**Accord de 1958: examen de projets d'amendements
à des Règlements existants, proposés par le GRE**

Proposition de complément 17 au Règlement n° 50 (Feux de position, feux-stop, feux indicateurs de direction pour les cyclomoteurs et les motocycles)

Communication du Groupe de travail de l'éclairage et de la signalisation lumineuse*

«1. Feux de position avant

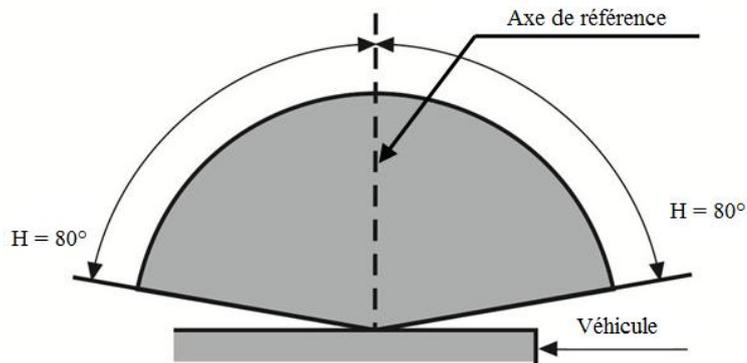
$$V = +15^{\circ}/-10^{\circ}$$

Toutefois, lorsqu'un dispositif est destiné à être installé de manière que son plan H se trouve à une hauteur de montage inférieure à 750 mm au-dessus du sol, l'angle de 10° au-dessous de l'horizontale peut être ramené à 5°.

Feux de position avant (pour une paire de feux)

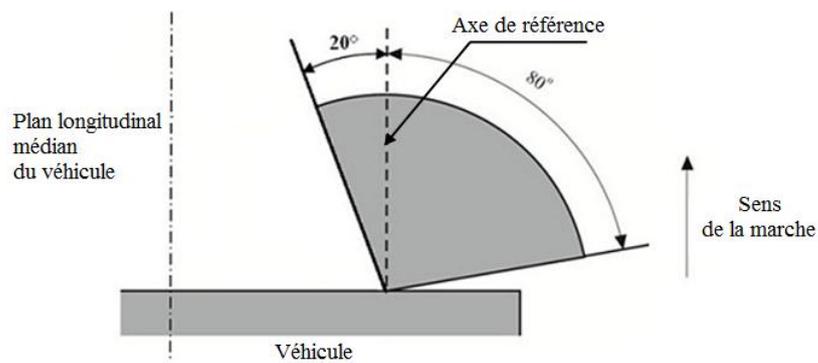
$$V = +15^\circ/-10^\circ$$

Toutefois, lorsqu'un dispositif est destiné à être installé de manière que son plan H se trouve à une hauteur de montage inférieure à 750 mm au-dessus du sol, l'angle de 10° au-dessous de l'horizontale peut être ramené à 5°.

2. Feux de position arrière

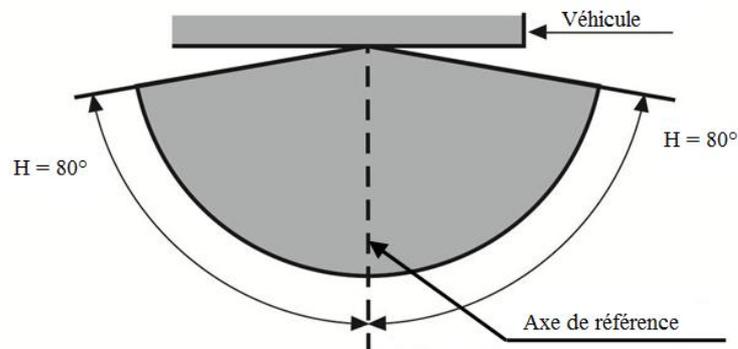
$$V = +15^\circ/-10^\circ$$

Toutefois, lorsqu'un dispositif est destiné à être installé de manière que son plan H se trouve à une hauteur de montage inférieure à 750 mm au-dessus du sol, l'angle de 10° au-dessous de l'horizontale peut être ramené à 5°.

Feux de position arrière (pour une paire de feux)

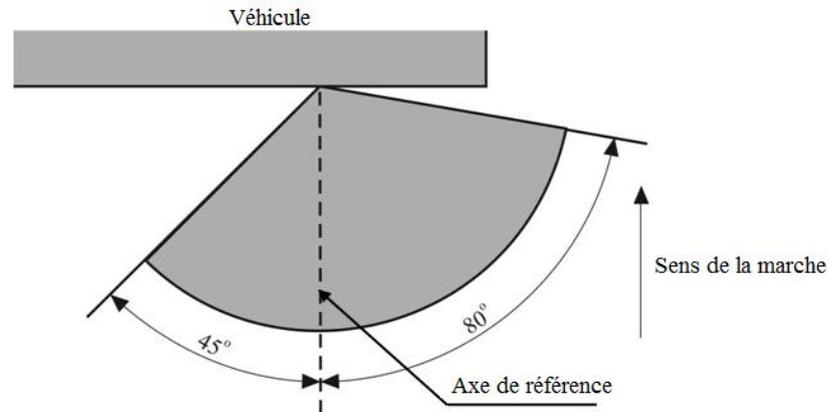
$$V = +15^\circ/-10^\circ$$

Toutefois, lorsqu'un dispositif est destiné à être installé de manière que son plan H se trouve à une hauteur de montage inférieure à 750 mm au-dessus du sol, l'angle de 10° au-dessous de l'horizontale peut être ramené à 5° .

Toutefois, lorsqu'un dispositif est destiné à être installé de manière que son plan H se trouve à une hauteur de montage inférieure à 750 mm au-dessus du sol, l'angle de 45° vers l'intérieur peut être ramené à 20° au-dessous du plan H.

3. Indicateurs de direction des catégories 11, 11a, 11b, 11c et 12

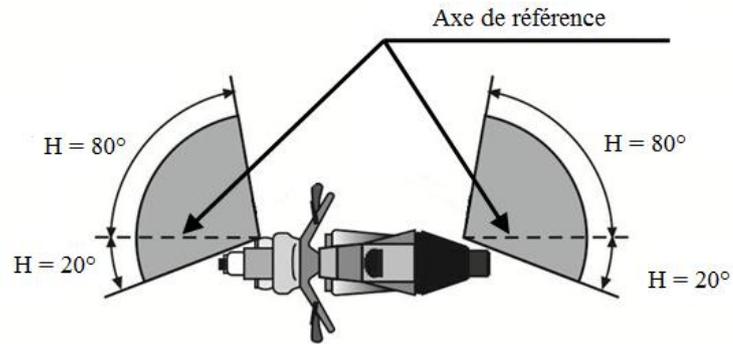
$$V = \pm 15^\circ$$

Toutefois, lorsqu'un dispositif est destiné à être installé de manière que son plan H se trouve à une hauteur de montage inférieure à 750 mm au-dessus du sol, l'angle de 15° au-dessous de l'horizontale peut être ramené à 5° .

Angles horizontaux minimaux de répartition lumineuse dans l'espace:

Catégories 11, 11a, 11b et 11c:	indicateurs de direction placés à l'avant du véhicule;
Catégorie 11:	à utiliser à une distance d'au moins 75 mm du feu de croisement;
Catégorie 11a:	à utiliser à une distance d'au moins 40 mm du feu de croisement;
Catégorie 11b:	à utiliser à une distance d'au moins 20 mm du feu de croisement;
Catégorie 11c:	à utiliser à une distance de moins de 20 mm du feu de croisement.

4. Feux-stop

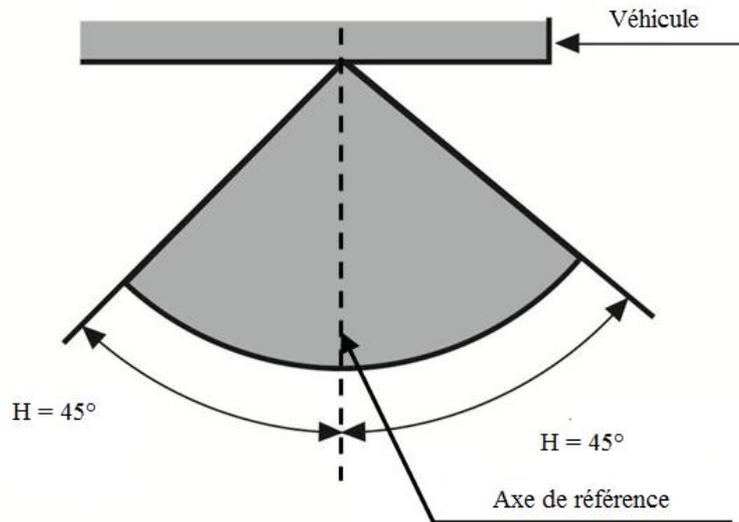
$$V = +15^\circ/-10^\circ$$

Toutefois, lorsqu'un dispositif est destiné à être installé de manière que son plan H se trouve à une hauteur de montage inférieure à 750 mm au-dessus du sol, l'angle de 10° au-dessous de l'horizontale peut être ramené à 5°.

Toutefois, dans le cas d'une paire de feux, il est considéré que les prescriptions concernant la visibilité géométrique vers l'intérieur sont respectées lorsque ces feux sont conformes aux valeurs photométriques prescrites dans le champ de répartition de la lumière pour l'homologation du dispositif.».
